PROTECTION CONTRE LES CRUES DES SECTEURS DE LA SALINE-LES-BAINS ET L'ERMITAGE-LES-BAINS

NOTE SUR LES EVOLUTIONS ENTRE L'AVP ET LE PRO

2 juillet 2020

2.1 - Déplacement du dalot Bras de l'Ermitage

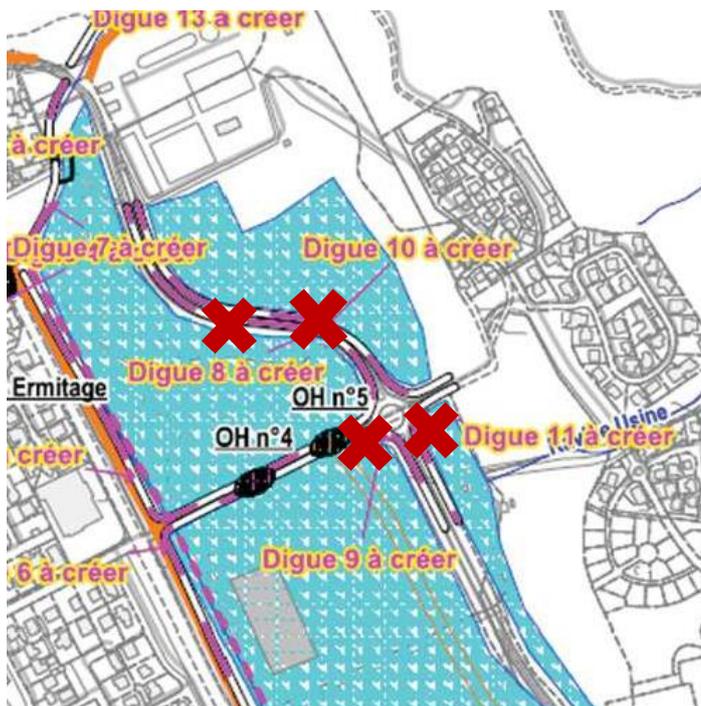
A l'AVP, la vidange de la bassine 3 (contenue par la digue 3), est assurée par un dalot empruntant le tracé du fossé existant nommé « Bras de l'Ermitage » (en jaune ci-contre).

L'étude de conception approfondie de ce dalot a mis en évidence les contraintes suivantes :

- Géotechnique défavorable : sols vaseux nécessitant des purges pour assurer la tenue de l'ouvrage
- Emprise foncières faibles qui rendent difficiles les accès chantier
- Ouvrage fonctionnant en charge, donc pas de tampon d'accès possible : difficulté majeure pour assurer l'exploitation.

Au PRO, cette connexion est remontée vers l'amont apportant les avantages suivants (en bleu ci-contre) :

- Foncier disponible
- Ouvrage court, plus haut, sous chaussée permettant d'être exploité

De fait, le cheminement piéton envisagé à l'AVP sur ce dalot, sur le tracé du Bras de l'Ermitage, n'est pas mis en œuvre au PRO.

Le fossé du Bras de l'Ermitage est laissé en l'état comme exutoire du bassin versant urbain résiduel. Son extrémité aval sera équipé d'un clapet au travers de la digue 4, rive droite.

Cette modification est sans incidence sur le comportement hydraulique du système de protection.

2.2 - Suppression des 4 digues 8, 9, 10 et 11

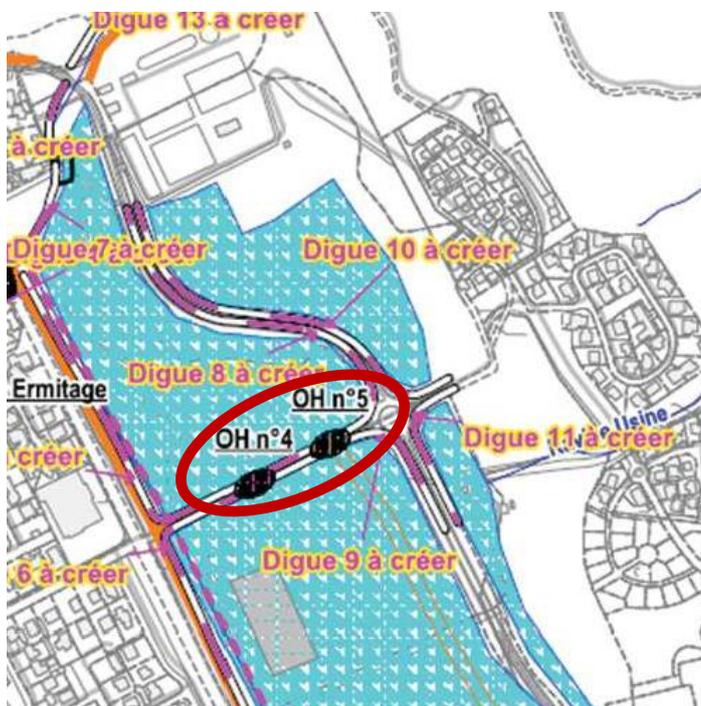
Les 4 digues 8, 9, 10 et 11 ont pour fonction de protéger uniquement la déviation de la Saline (RN1a) au-delà d'une période de retour décennale.

Les coûts d'investissements sont de 2 millions d'Euros (valeur dossier de DUP se sept 2015).

Ces ouvrages ne protègent pas de personnes en particulier.

Cet investissement est onéreux pour un bénéfice de protection très faible. La réalisation de ces digues est abandonnée.

2.3 - Dalot regroupés sous chemin Bruniquel (OH 4 et 5)

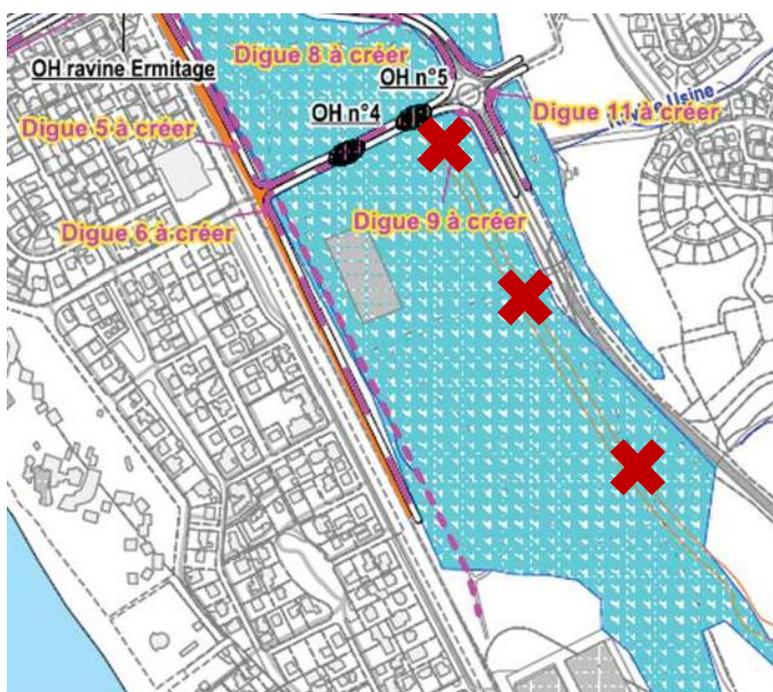
Pour permettre une optimisation financière, les dalots situés sous le Chemin Bruniquel peuvent être diminués et rassemblés :

- A l'AVP, la section hydraulique équivalente aux OH 4 et 5 soit 42,5 m², constitué de 17 dalots de 1mx2.5m
- Au PRO, il est proposé de passer à des dalots de 1,5m de hauteur (pour faciliter l'exploitation) au nombre de 8, soit une section hydraulique de 30 m².

Cette modification est sans incidence sur le comportement hydraulique du système de protection.

2.4 - Suppression chenal Saline (sauf recalibrage du méandre amont)

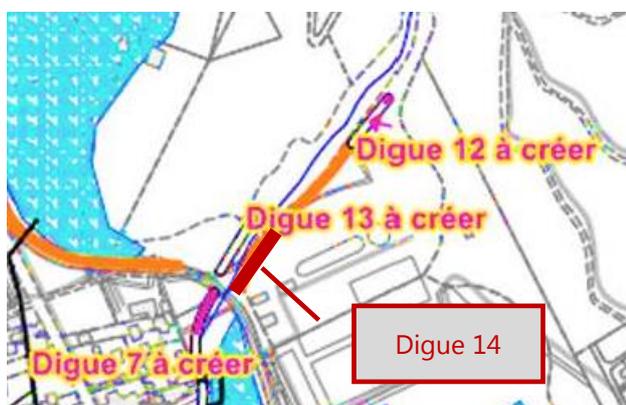
Le chenal en provenance de la ravine Saline est supprimé afin de favoriser la dispersion des petits épisodes de crue dans la bassin 7.

Le recalibrage de la ravine Saline, à l'aval immédiat de la route nationale 1a est conservé et évasé.

De fait, la lisière boisée envisagée le long de ce chenal pour compenser l'impact du déboisement n'est pas mise en œuvre ; le boisement existant est laissé en place.

Cette modification est sans incidence sur le comportement hydraulique du système de protection.

2.5 - Ajout de la digue 14

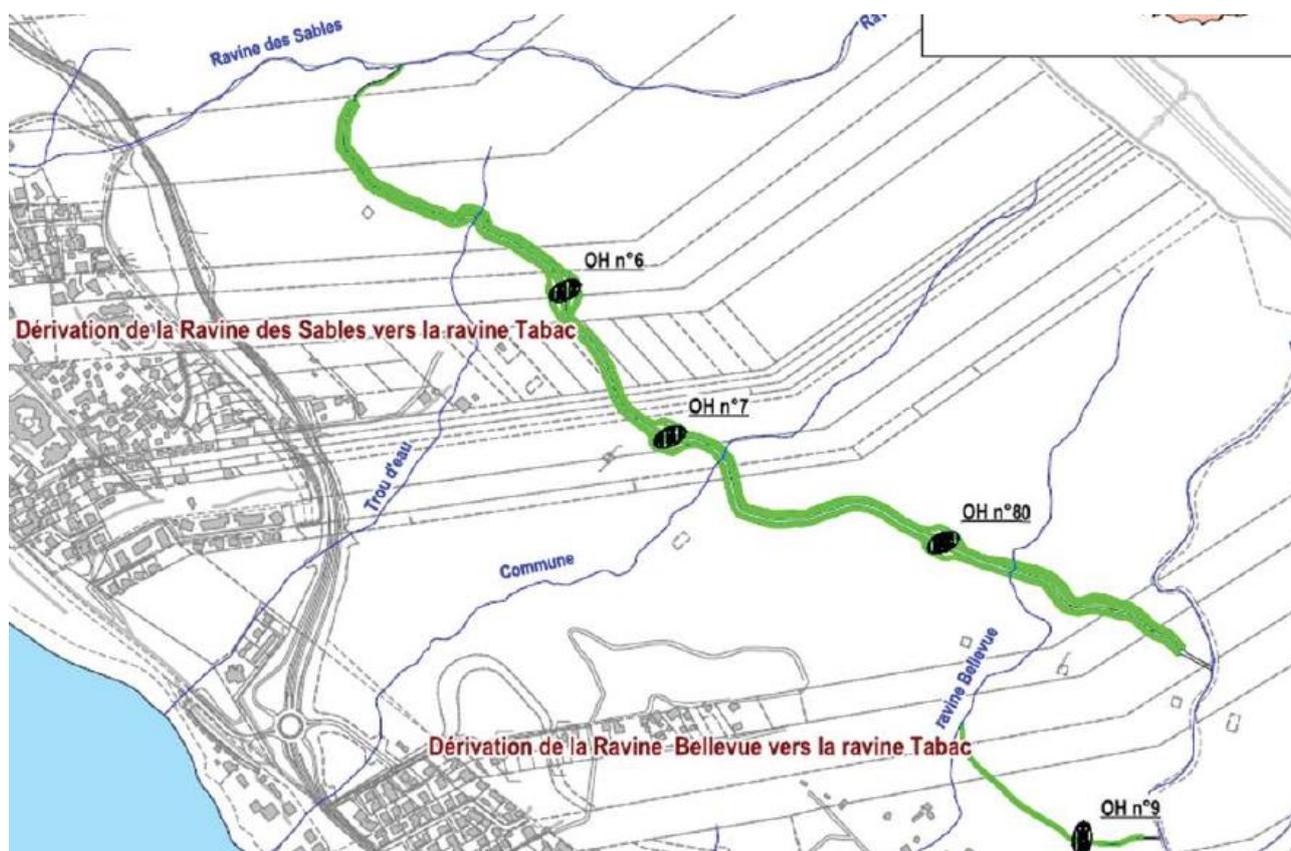
Au droit de la station d'épuration, l'entonnement amont du pont de la déviation est complété par une digue (n°14, en rouge ci-contre) afin d'assurer la fermeture complète de la digue située en rive gauche côté STEP (ouverture non identifiée avec la topographie disponible à l'AVP)

Cette modification est sans incidence sur le comportement hydraulique du système de protection.
